Avis n° GW/2025/05 approuvé le 18 décembre 2025

Avis relatif à la note au Gouvernement concernant un avant-projet de décret modifiant le décret du 23 juin 1994 relatif à la création et à l'exploitation des aéroports et des aérodromes relevant de la Région wallonne

ACNAW
CAP NORD
BOULEVARD DU NORD 8
5000 NAMUR

FIGURE 2.1: Évolution du nombre de points consommés (quota count) depuis 2012 pour les compagnies TUI fly Belgium (jusqu'en 2023) et Ryanair

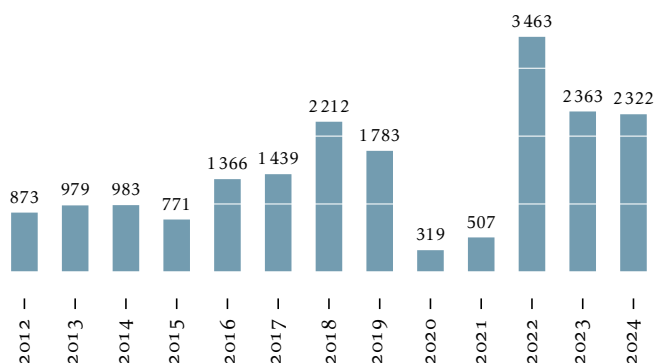
Le quota count de 3 500 points tel que proposé dans le projet ne résoudra pas la problématique des arrivées tardives tant en 2026 qu'au cours des années suivantes (du moins si la dégressivité est insuffisante). En effet, cette limite de 3 500 points n'a jamais été atteinte comme le montrent les statistiques de consommation de points reprises dans notre rapport d'activités 2024, § 7.6 (voir graphique 2.1).

1. L'Autorité rappelle tout d'abord avoir recommandé d'imposer un quota count maximum de 2000 points annuels dès 2021, comme expliqué en détail dans l'avis d'initiative n° Init/2021/01 intitulé « Projet de plafond de quota count concernant les arrivées tardives à l'aéroport de Charleroi – Bruxelles Sud »

FIGURE 2.2: Évolution du nombre d'arrivées tardives depuis 2012

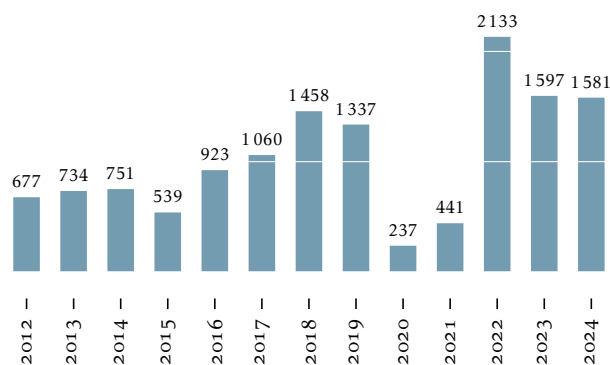
À titre de comparaison, la figure 2.2 page suivante présente le nombre d'arrivées tardives ayant généré ce quota count.

De plus, avec les avancées technologiques potentielles permettant de réduire le niveau de bruit généré par les avions, même un quota count réduit à 2000 points à l'horizon 2045 ne garantit pas nécessairement une diminution des arrivées tardives, comme expliqué également dans l'avis d'initiative n° Init/2021/01.
